製品 News

仕様変更

熱開 2017-02

盤用換気扇(スタンダードタイプ、低騒音タイプ・ロースピード) □180mm ファン用フィンガーガードおよびリード線の変更

PF-185

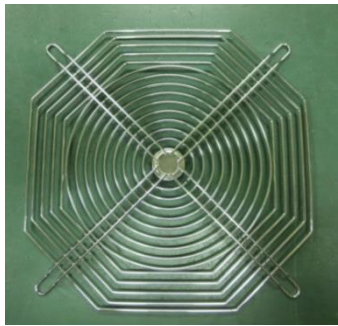
下記対象機種(□180mm ファン)の付属品フィンガーガードを、安全性向上のためコーナ部の形状を変更します。
また、リード線の電線サイズを0.75mm²から0.5mm²へ変更します。

変更内容

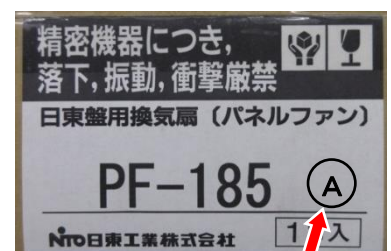
変更前		変更後	
フィンガーガード (付属品)		線径: 1.6mm ニッケルクロムめっき		・変更箇所 コーナ部 (形状変更により、 指の侵入を防止)
リード線	0.75mm ² 		0.5mm ²
